Progetto per la realizzazione di impianto eolico denominato "Poggio alle Pancole" Comune di Lajatico (PI).
Codice della procedura 7874 data di avvio 4-1-2022.

Progetto per la realizzazione di un impianto eolico, denominato "Poggio alle Pancole", costituito da n. 7 aerogeneratori, per una potenza complessiva pari a 42 MW, e delle rispettive opere di connessione alla RTN, da realizzarsi nel Comune di Lajatico (PI). Cod procedura 7874

OSSERVAZIONI – ALLEGATO 3

IMPORTANZA STORICO CULTURALEE PAESAGGISTICA DELLE VISTE DALLA ROCCA DI PIETRACASSIA

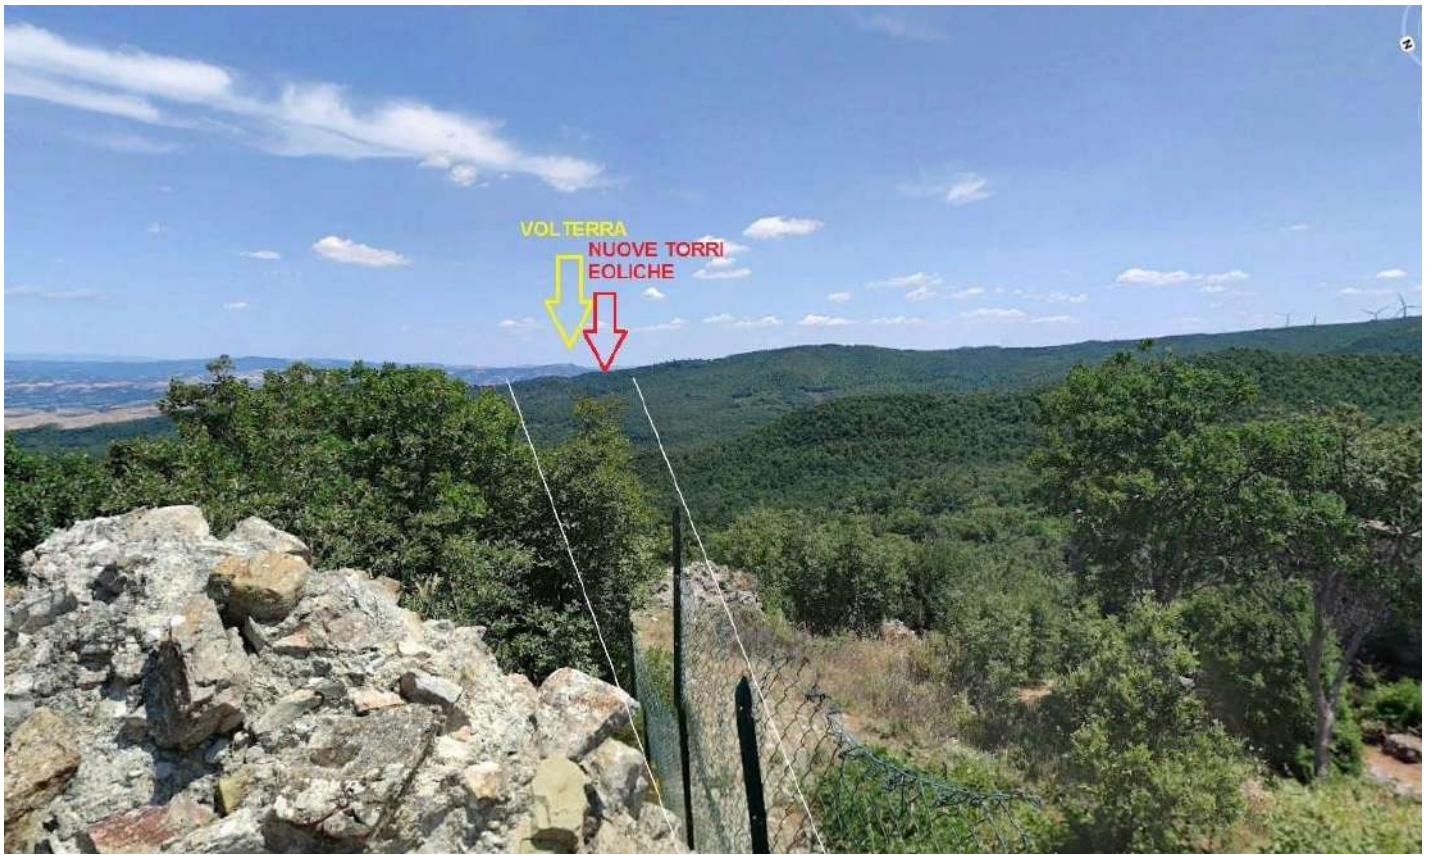
Posizione della Rocca di Pietracassia al centro delle direttrici visive verso i Monti Pisani (rocca della Verruca), Isola d'Elba (Rocca del Volterraio), Volterra

Il progetto del nuovo parco eolico invece è posto proprio lungo la direttrice Rocca di Pietracassia – Volterra, e le prime torri eoliche sono site ad una distanza molto ridotta dalla Rocca (meno di 2 chilometri). La realizzazione del Parco potrebbe perciò distruggere per sempre la più importante direttrice visiva storica che ancora possiamo apprezzare, con grave, insipiente e irreparabile danno al paesaggio, alla storia e alla cultura del territorio.

Vista dalla Rocca di Pietracassia verso Volterra – il nuovo parco eolico andrebbe ad impattare proprio sulla direttrice, e posto a meno di 2 chilometri, impedirebbe la vista di Volterra dalla Rocca; il parco eolico esistente, visibile sulla destra, è posto tra 4 e 6 chilometri, ed è èarzialemente nascosto da un colle più alto.

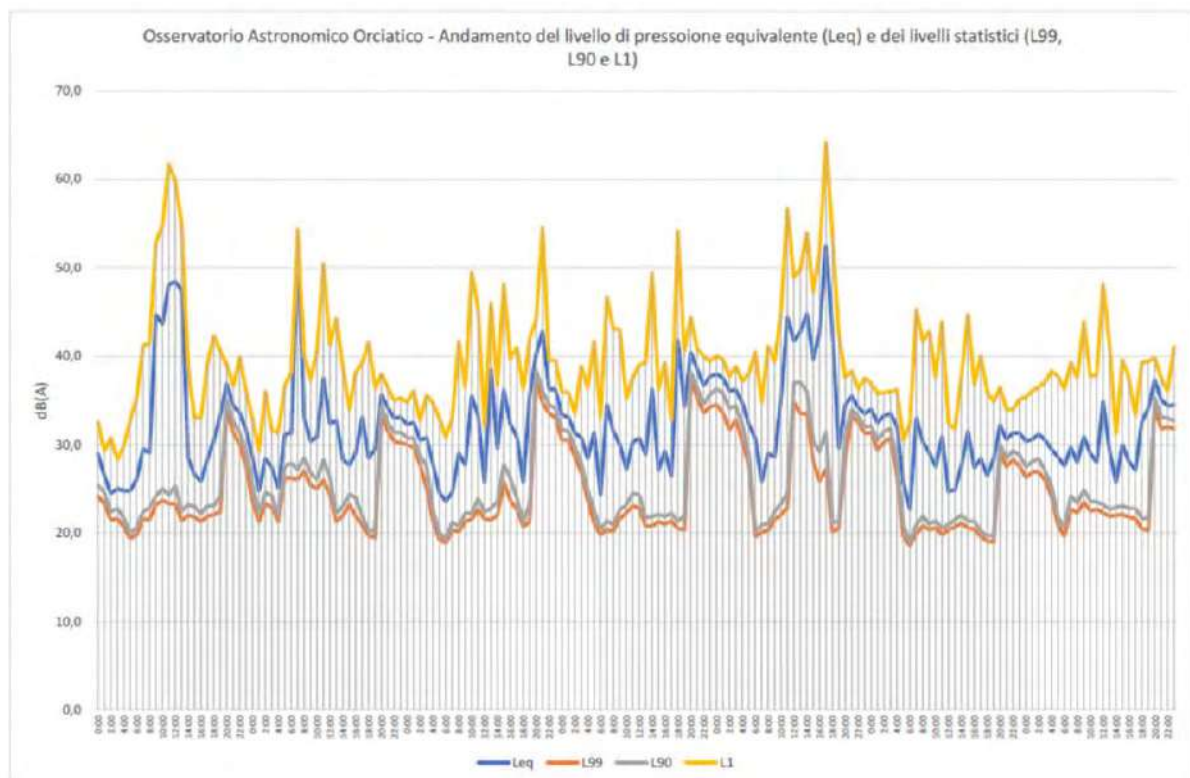
Se ne deduce che ipotizzando un abbattimento delle pareti inferiore a quello della valutazione e conforme alle stime riportate il criterio differenziale a finestre aperte si applica e SI SUPERA, sempre con riferimento ai bassi livelli di rumorosità registrati e che sono caratteristici della zona.

di pressione istantanea L1 si aggirano intorno ai 63 e 65 dB(A) o comunque superiori a 50 dB(A) e questo per periodi di 4 e 9 ore, quindi per buona parte della giornata.
